質疑回答書

国立研究開発法人理化学研究所
横浜事業所 契約担当役
研究支援部長 牧田 みどり

件名 南研究棟動物飼育室改修工事

(通し番号 78)
A3-01

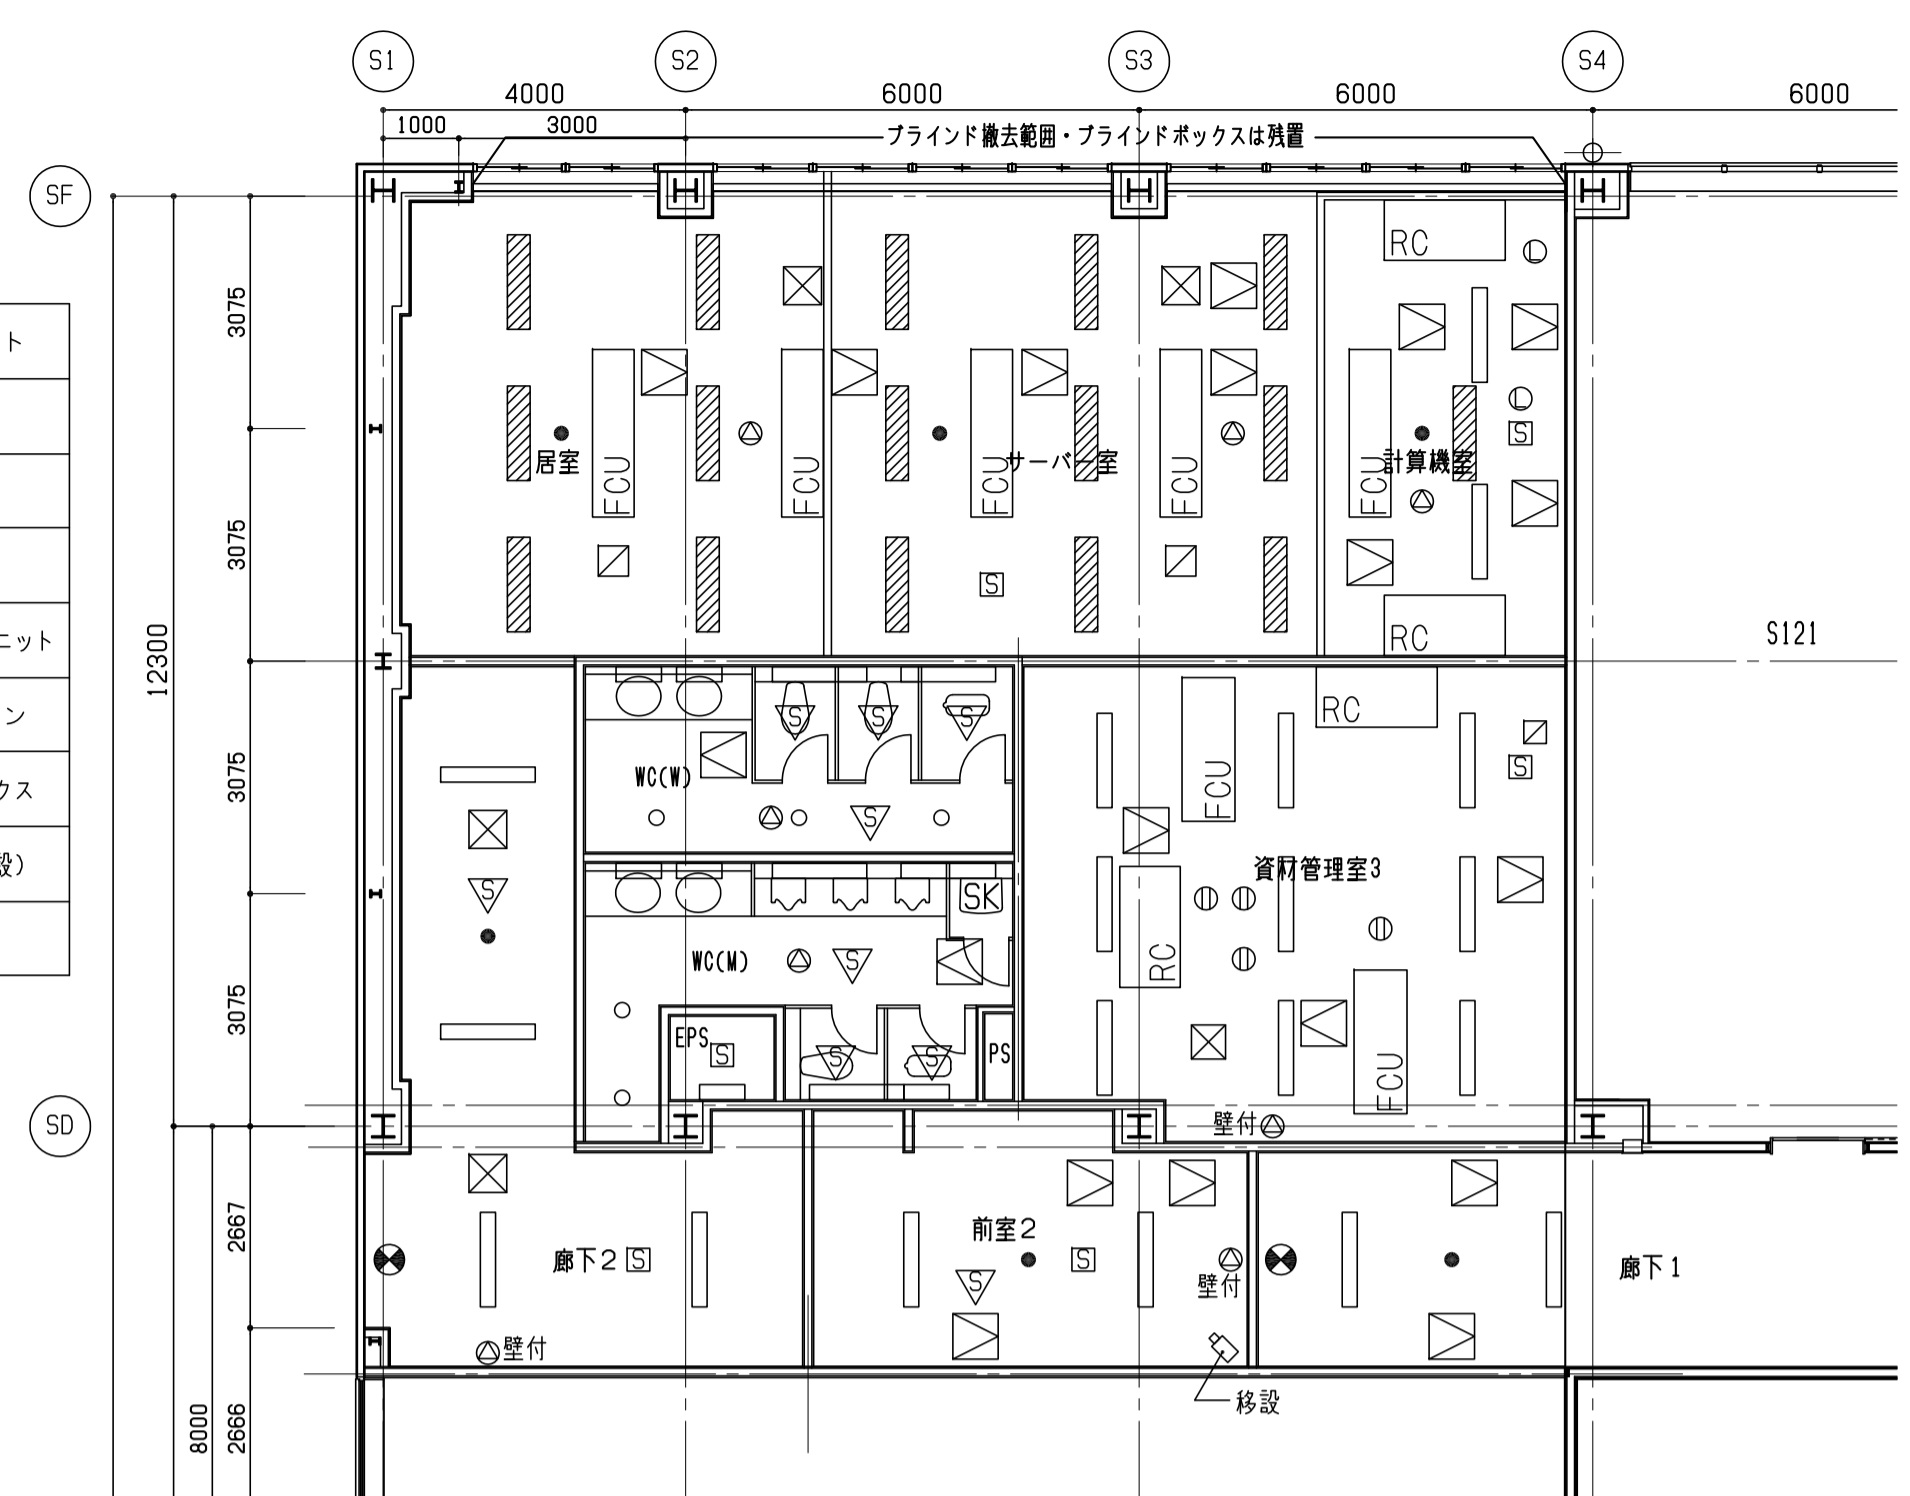
24	A3-01	撤去範囲図で、平面図、天井伏図において斜線ハッチが細かい為、既存表現文字が読み取れません。ハッチ抜きの図面も併せていただくことは可能でしょうか。	別添図1参照のこと。
25	A3-01	既存屋外消火栓移設のご指示が有りますが、移設先が不明です。ご指示願います。又、移設先への基礎構築は現状のサイズを踏襲かと思われませんが、基礎の根入れ寸法が不明です。併せてご指示願います。	移転先はA4-01(1階平面図)に図示あり。基礎の根入れ寸法は200mmとする。
26	A3-03 A4-04	8月2日の現調にて、既存天井内を覗いたところ、上部鉄骨梁の耐火被覆が無いと見受けましたが、耐火被覆は現設計で不要なのか?または、たまたま覗いた箇所の被覆が無くて、本改修工事で耐火被覆の補修が発生するのか? (この場合数量不明) ご指示願います。	建設省告示1399号第4条3項ニにより耐火地覆はなくても1時間耐火と見做されるため、耐火被覆は不要。(最上階で、床面から梁の下端までの高さが4以上の小屋組み)
